Nacka tingsrätt

Mark- och miljödomstolen

## YTTRANDE

### Mål M 2724-22; angående ansökan om tillstånd till fortsatt täkt- och vattenverksamhet vid Slite, Gotlands kommun

**Figur 1.** En jämförelse av det påverkansområde som redovisas i avsnitt N.2 i tillståndsansökan respektive det påverkansområde som redovisas i figur 10.11 i MKB. Linjerna överlappar fullständigt.

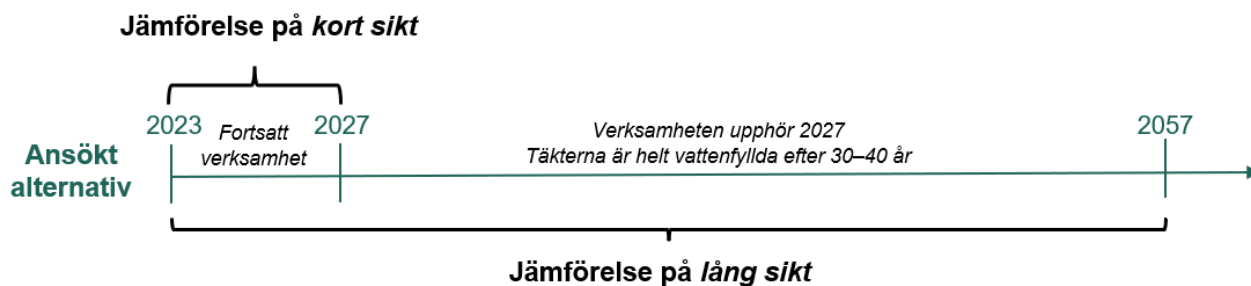
B.2.1 Mark- och miljödomstolen har förelagt Cementa att förtydliga huruvida det påverkansområde som redovisas i avsnitt N.2 i tillståndsansökan är samma påverkansområde som redovisas i figur 10.11 i MKB.

Cementa anför följande. Påverkansområdet som redovisas i avsnitt N.2 i *tillståndsansökan* illustrerar en jämförelse mellan (a) de förväntade grundvattennivåerna om den ansökta verksamheten inte kommer till stånd och täkterna efter 30–40 års tid har fyllts med vatten och (b) de förväntade grundvattennivåerna vid utgången av det ansökta tillståndet. Påverkansområdet i figur 10.11 i *MKB* illustrerar en jämförelse mellan (a) de förväntade grundvattennivåerna om den ansökta verksamheten inte kommer till stånd och täkterna efter 30–40 års tid har fyllts med vatten och (b) grundvattennivåerna i nuläget.

Den teoretiska skillnaden mellan dessa två jämförelser är alltså att den horisontella utbredningen av täkterna, som den ansökta verksamheten ger upphov till, inte har beaktats i figuren som finns redovisad i MKB. Denna skillnad får dock ingen praktisk betydelse för områdets geografiska utbredning, se Figur 1 nedan där det framgår att linjerna fullständigt överlappar. Det beror på att skillnaden i täkternas horisontella utbredning är underordnad effekten av att täkterna vattenfylls i framtiden, vilket får mycket stor inverkan på grundvattennivåerna i området.
